Wettbewerbe

Ideenwettbewerb Löwenplatzareal/Kulturzentrum Panorama in Luzern

5. Rang, 4. Preis (15 000 Fr.): **Max Germann** und **Bruno Achermann,** Altdorf; Mitarbeiter: P. Pilotto, P. Aregger

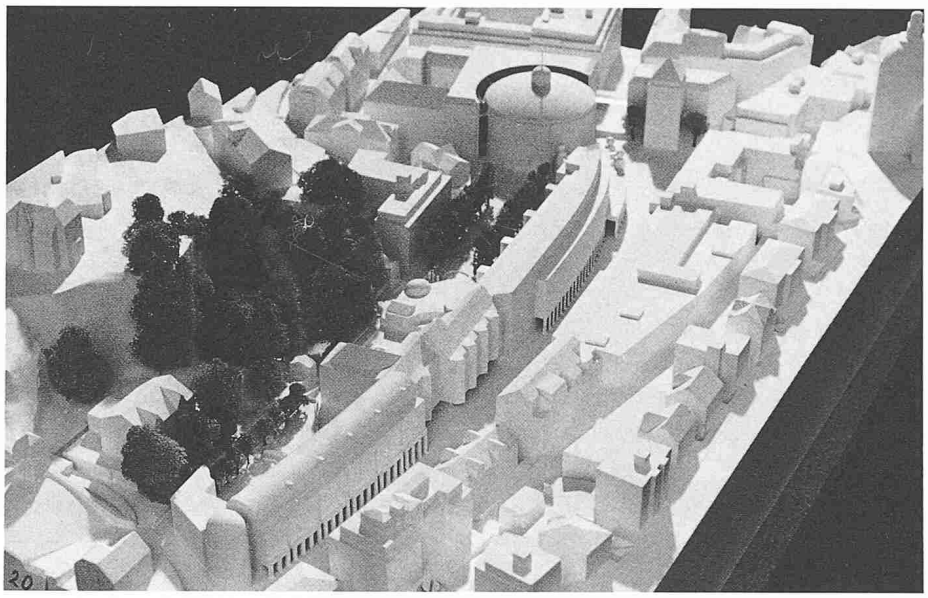
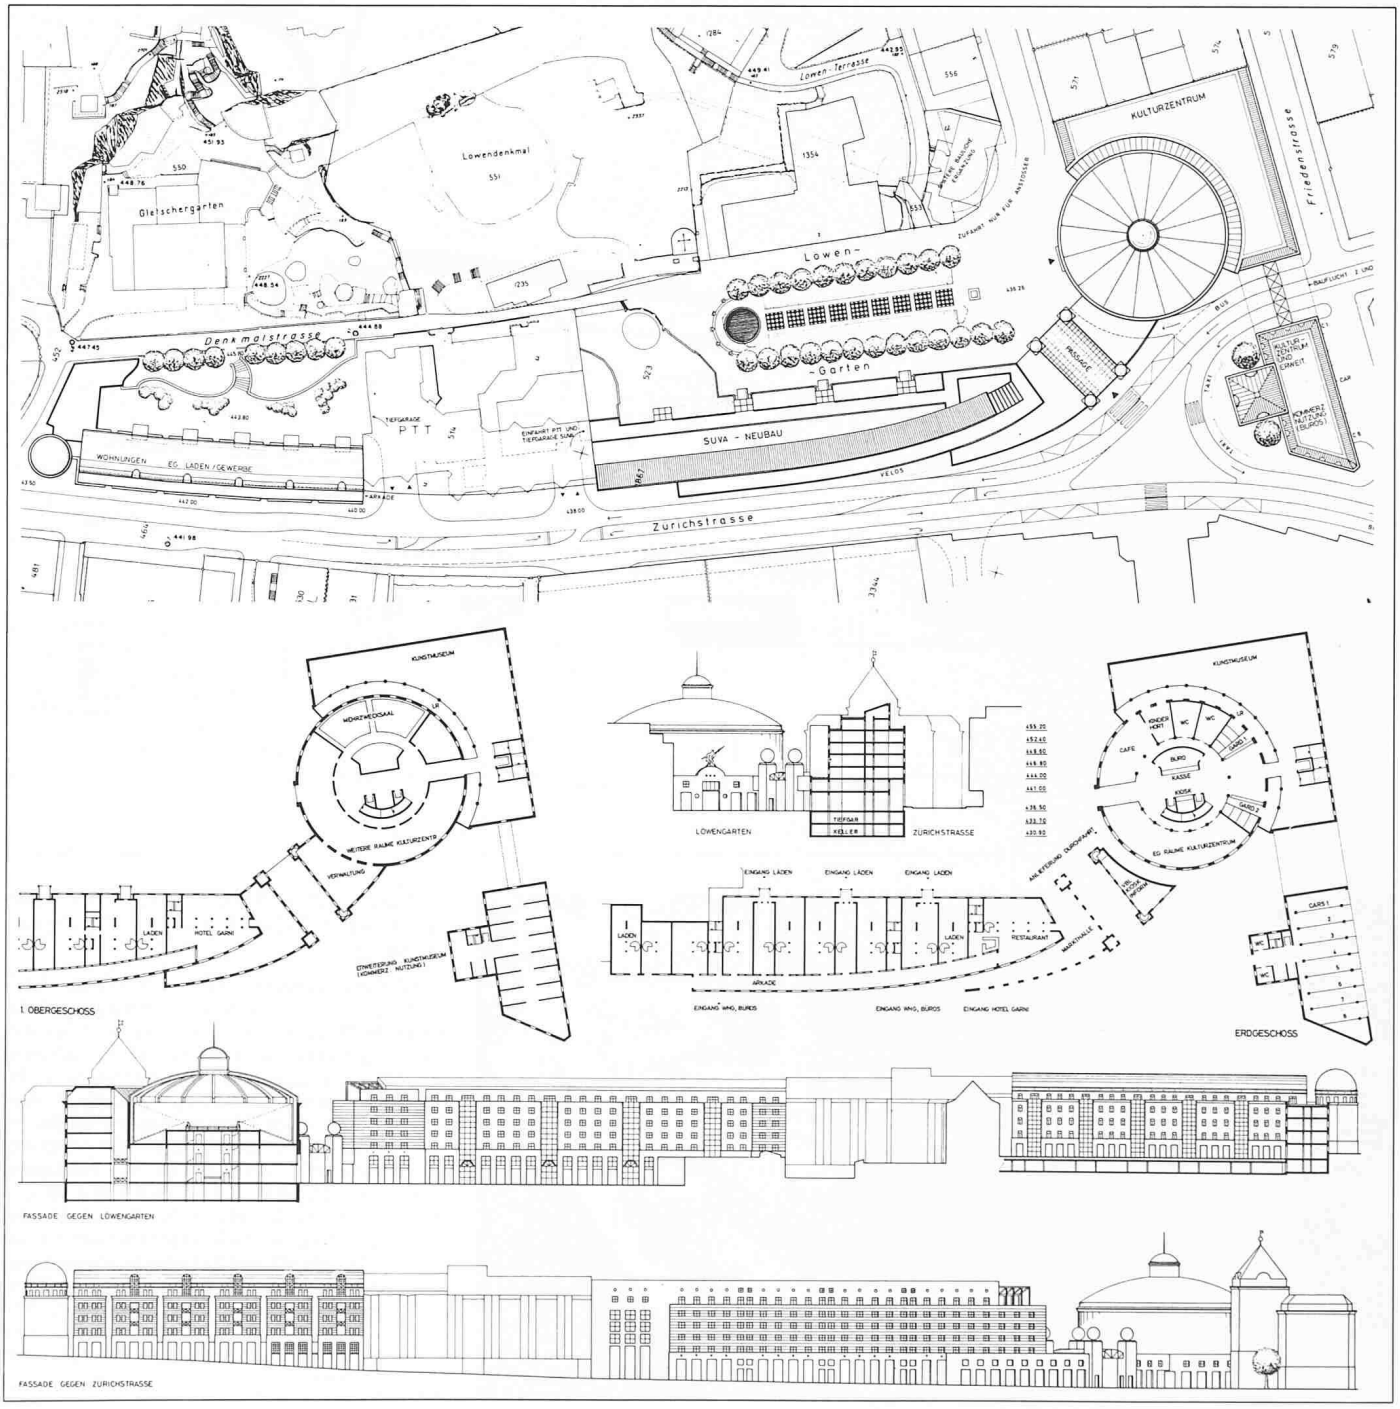
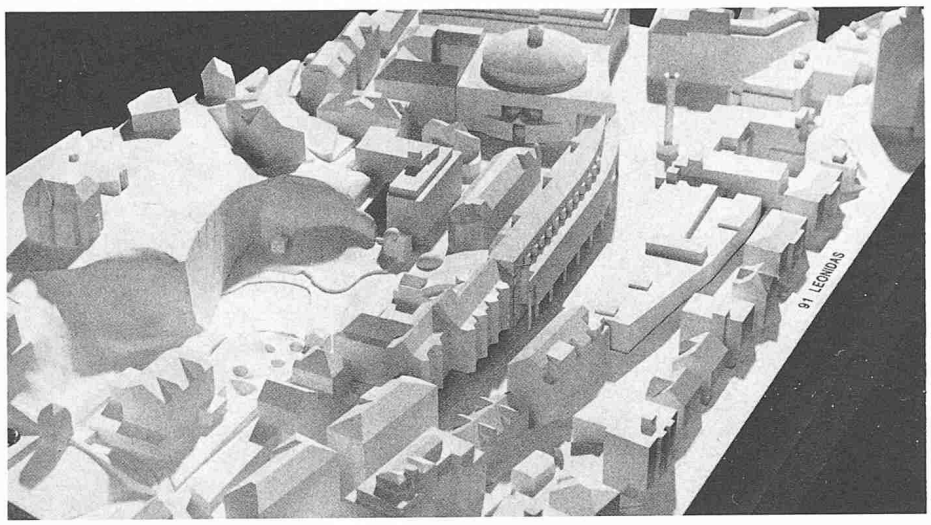
Das Projekt ist geprägt durch die grosszügige Absicht, mit einer Randbebauung entlang der Zürichstrasse den Verkehrsraum von einem grossen zusammenhängenden Grünraum um das Löwendenkmal zu trennen. Damit gelingt dem Verfasser, den Neubau auf Parzelle Nr. 514 formal besser einzubinden. Die Stadtstruktur des 19. Jahrhundert wird entlang der Friedenstrasse mit Bauten für das Kulturzentrum abgeschlossen, die gleichzeitig auf architektonisch elegante Art zum Rahmen für den etwas vorgeschobenen Panorama-Rundbau ausgebildet sind. Die Raumbedürfnisse des Kulturzentrums können weitgehend oberirdisch erfüllt werden. Die Museumstrakte werden durch das Panoramagebäude über Gebühr dominiert. Der zweiteilige Annex auf Parzelle Nr. 583 wirkt prätentiös, ebenso die zum Tor zum Grünraum ausgebildete Passage. Das Projekt wird unterstützt durch eine subtile und ansprechende Fassadengliederung und -gestaltung.

6. Rang, 5. Preis (7 000 Fr.): **P. Schweizer,** Darnona; Mitarbeiter: **R. Berclaz**

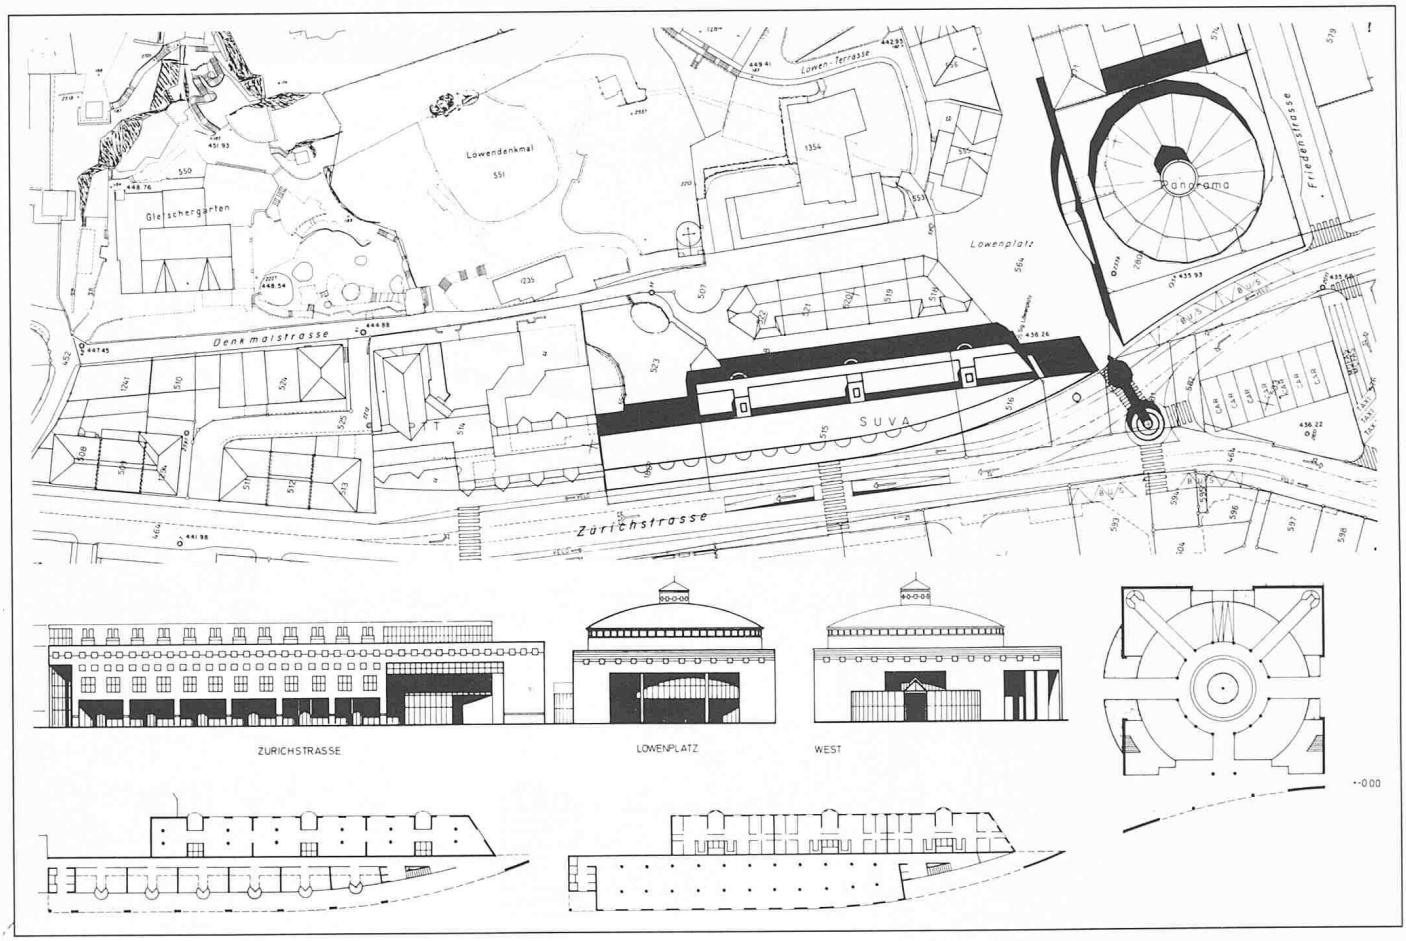
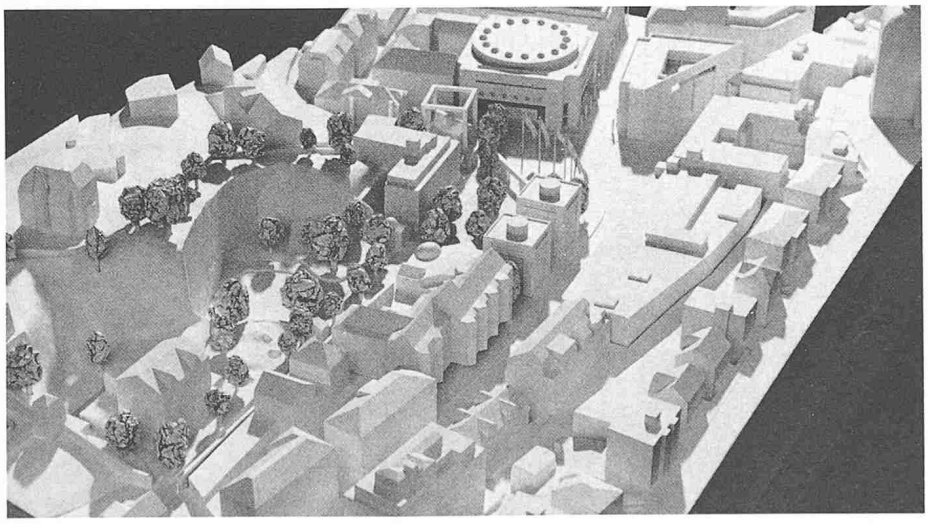
Das Projekt zeigt städtebaulich einerseits einen fliessenden Übergang ohne Zäsur vom Weyquartier in die Zürichstrasse, anderseits wird eine Platzbildung im Bereich Löwenplatz angestrebt. Das Museum entwickelt sich auf einen vielleicht etwas zu stark abgeschirmten Innenbereich. Eine gewisse Ambivalenz ist spürbar in den Eingangsverhältnissen des Museums. Das sorgfältig durchdachte Projekt gibt zu wenig Auskunft über die Programme des Kulturzentrums. Realistisch und gut ist die Konzeption für die Nutzung des SUVA-Areals mit Trennung von Lärm und Ruhezonen sowie dessen Erschliessung über eine Arkade entlang der Zürichstrasse. Zu beanstanden ist eine zu hohe Nutzung dieses Areals. Die Bauhöhe des Wohnbereiches sollte besser auf die bestehende Überbauung Denkmalstrasse abgestimmt sein. Als ungünstig beurteilt wird, dass ein grosser Teil des Museums unterirdisch angeordnet ist.

8. Rang, 7. Preis (5000 Fr.): **J. Mathis, D. Comsa, E. Böcherer,** Maienfeld

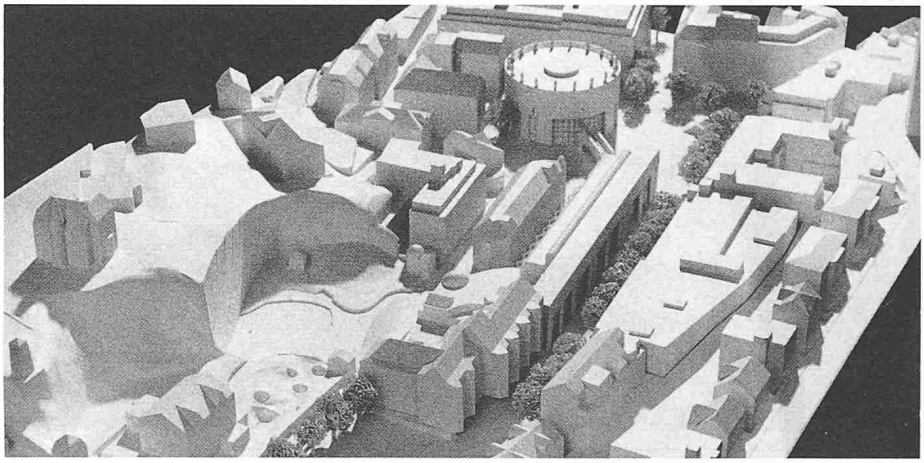
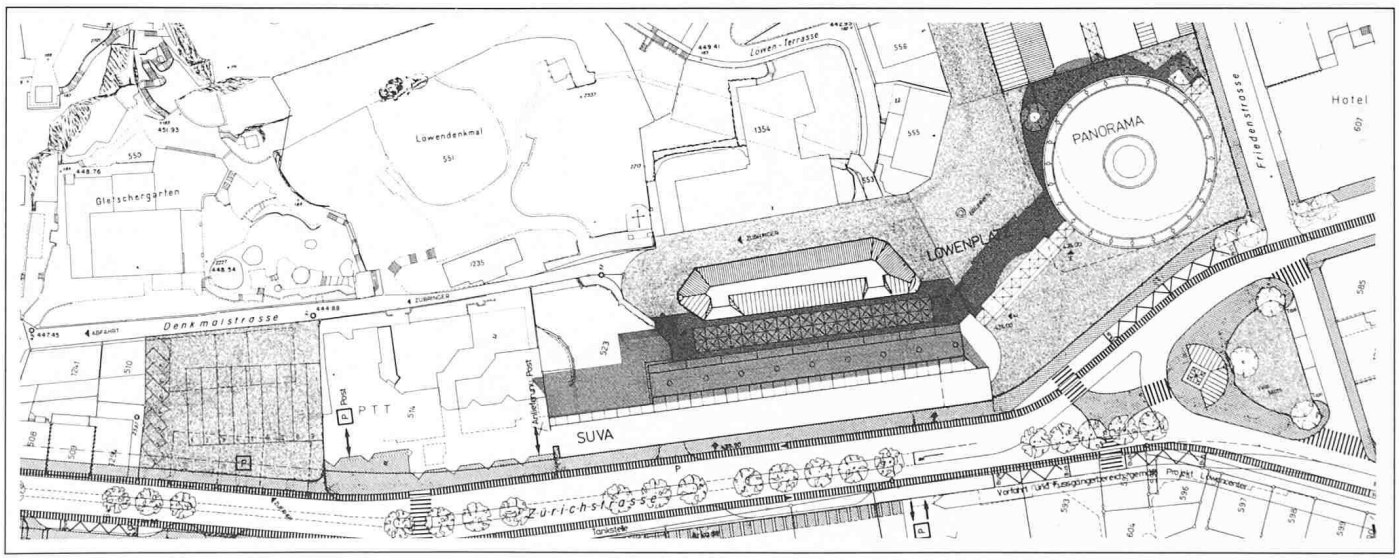
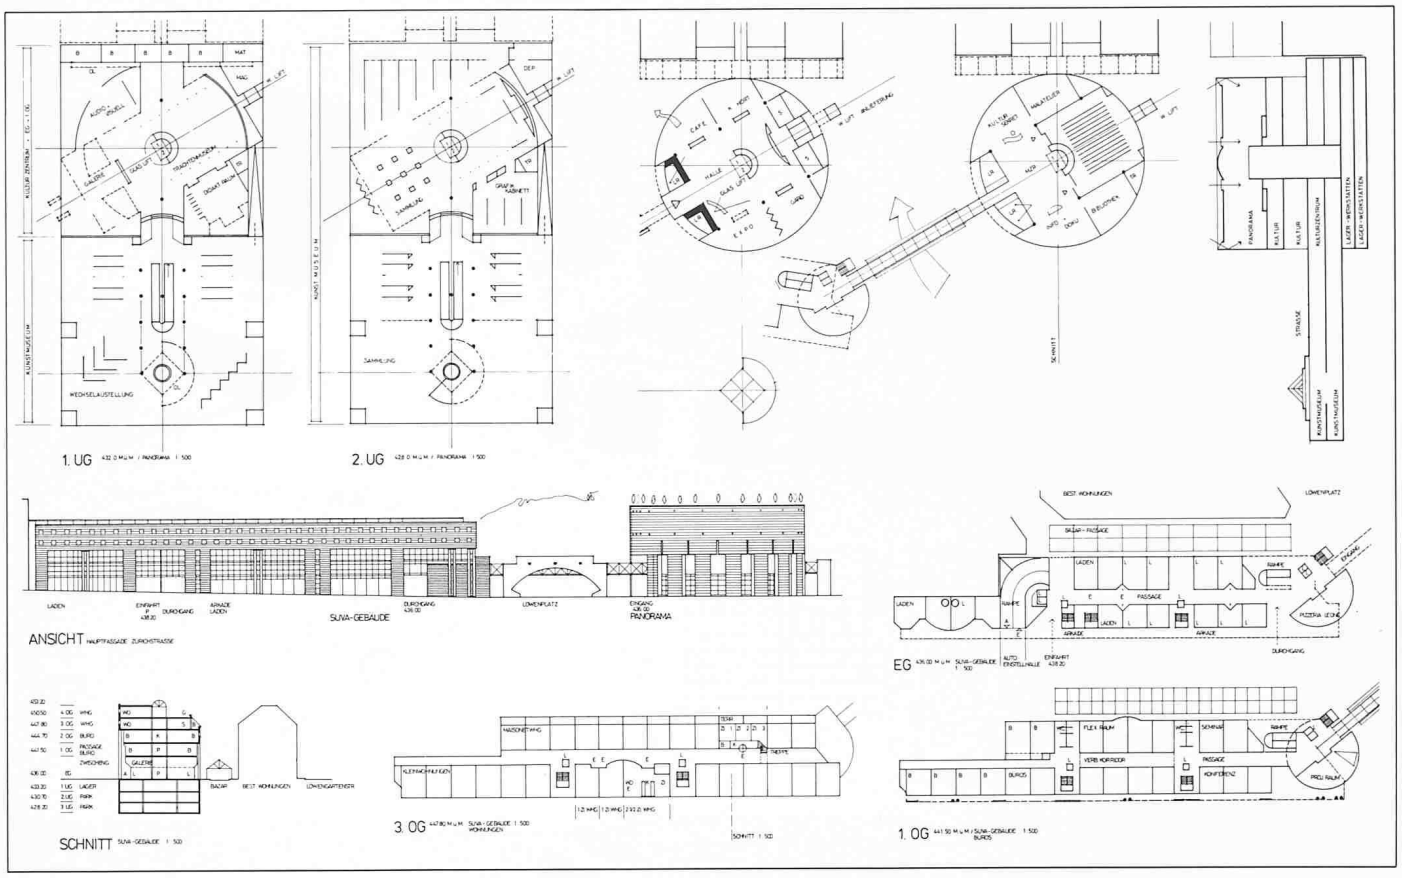
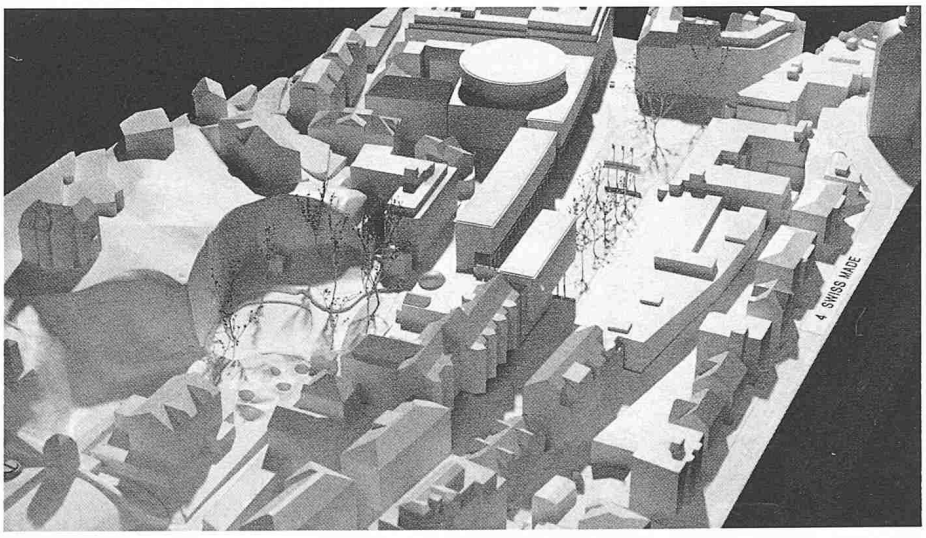
Das Projekt ist geprägt durch die dominante, freistehende Rotonde des Panoramas auf dem Löwenplatz. Diese Rotonde als blinder Träger des Bourbaki-Panoramas erhält an diesem Ort eine städtebaulich zu grosse Bedeutung. Das Museum ist unter der Rotonde sowie unter dem Bereich des Grundstückes Nr. 583 vorgesehen. Diese Lösung ist architektonisch problematisch (Belichtung) und sehr nachteilig für das Projekt. Der Löwenplatz ist als Fussgängerbereich vorgesehen und entwickelt sich zwischen der dominanten Rotonde, der Häuserzeile Denkmal-/Löwengartenstrasse und der Kopffassade des Neubaues an der Zürichstrasse, welche die schrägstehende Fassade der obigen Häuserzeile aufnimmt. Er wird überspannt durch die brückenartig gestaltete Fussgängerüberführung zwischen Rotonde und Neubau Zürichstrasse.

9. Rang, 8. Preis (4000 Fr.): **Daniele Marques, Bruno Zurkirchen,** Luzern

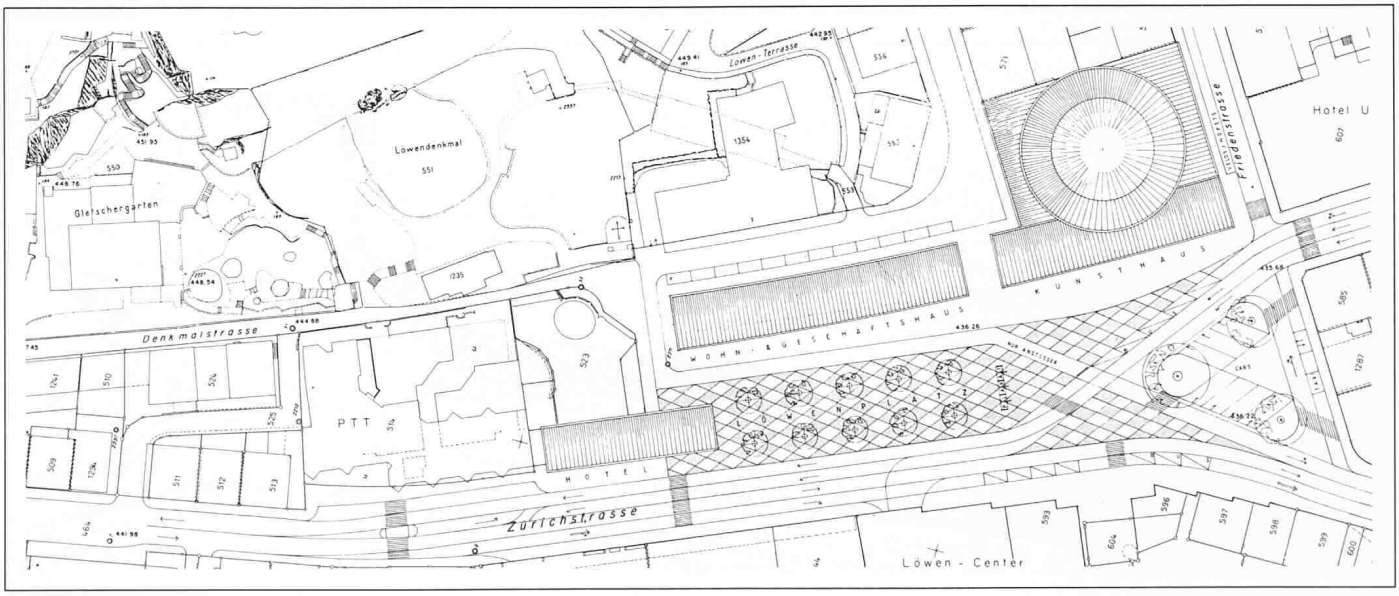
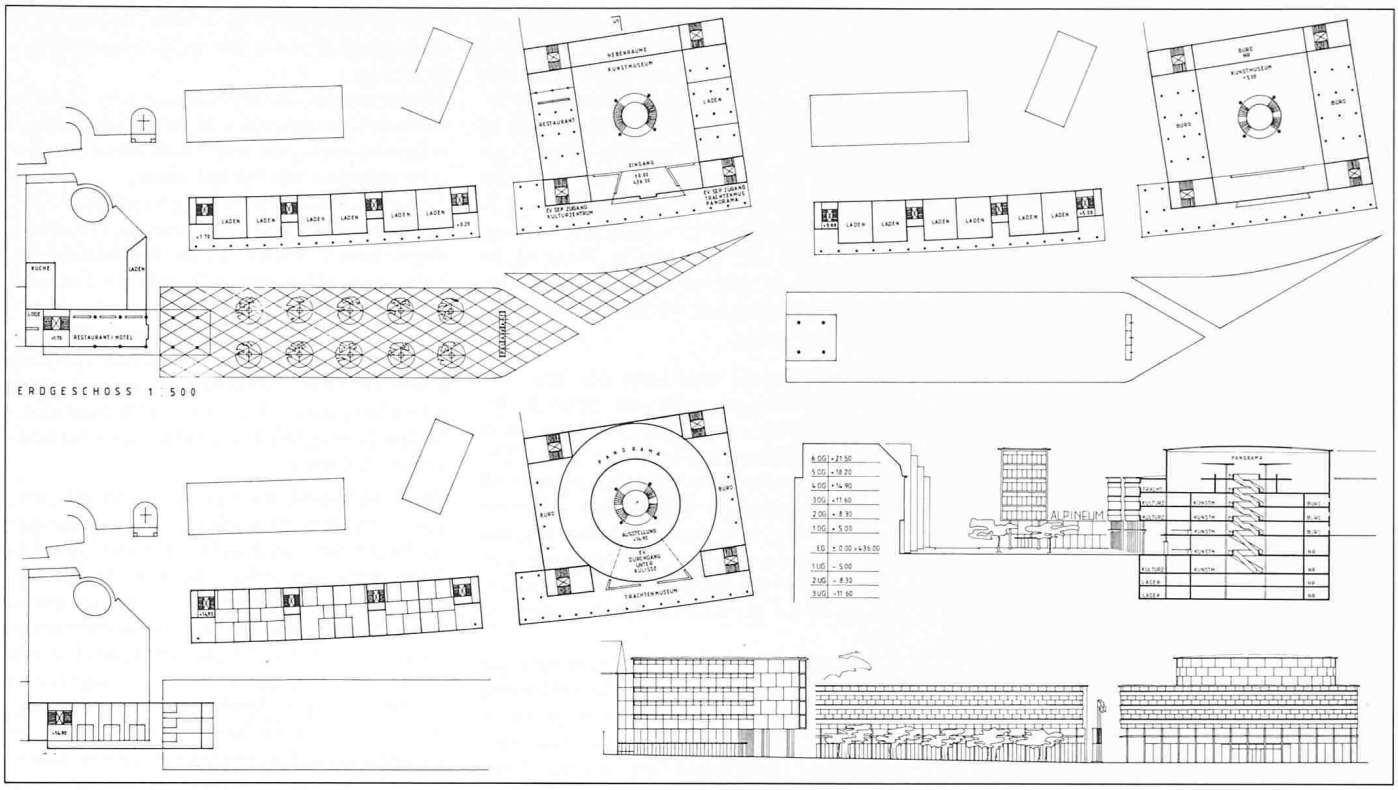
Das Projekt sieht vor, die Löwenstrasse in einen grossen, verkehrstechnisch nicht näher interpretierten Platz münden zu lassen und beschränkt den architektonischen Eingriff im wesentlichen auf die östliche Platzfront, die leicht geschwungen und mit einer Arkade versehen wird. Das Panorama bleibt an seinem Standort und wird mit dem neuen Kulturzentrum kombiniert. Obwohl die Öffnung einer derart weitläufigen Piazza an dieser Stelle wenig motiviert erscheint, ist der Versuch, an den städtebaulichen Erfahrungen der vierziger und fünfziger Jahre anzuknüpfen, grundsätzlich von Bedeutung. Eine solche Lösung kann heute noch aktuell sein, insbesondere an Orten, wo der Rückgriff auf historische Kleinmassstäblichkeit nicht zwingend ist. Leider ist allerdings die architektonische Detailierung des Projektes sehr summarisch.
